**Forum mondial de l'harmonisation
des Règlements concernant les véhicules**

Groupe de travail de l'éclairage et de la signalisation lumineuse

**Simplification des Règlements concernant l'éclairage
et la signalisation lumineuse****Proposition de complément 12 à la version originale du
Règlement n° 99 (Sources lumineuses à décharge)****Communication du groupe de travail informel
de la simplification des Règlements relatifs
à l'éclairage et à la signalisation lumineuse***

Paragraphe 10, supprimer la figure et modifier comme suit :

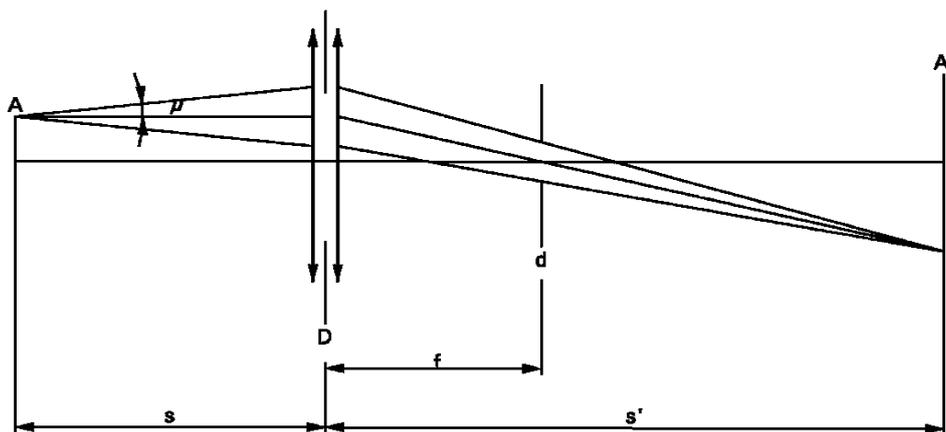
La couleur de la source lumineuse doit être mesurée sur une sphère d'intégration à l'aide d'un système de mesure indiquant les coordonnées chromatiques CEI de la lumière reçue avec un degré de résolution de $\pm 0,002$. ~~La figure ci après montre la zone de tolérance de couleur pour la lumière blanche et la zone de tolérance restreinte pour les sources lumineuses à décharge D1R, D1S, D2R, D2S, D3R, D3S, D4R, D4S, D5S, D6S et D8S. ».~~
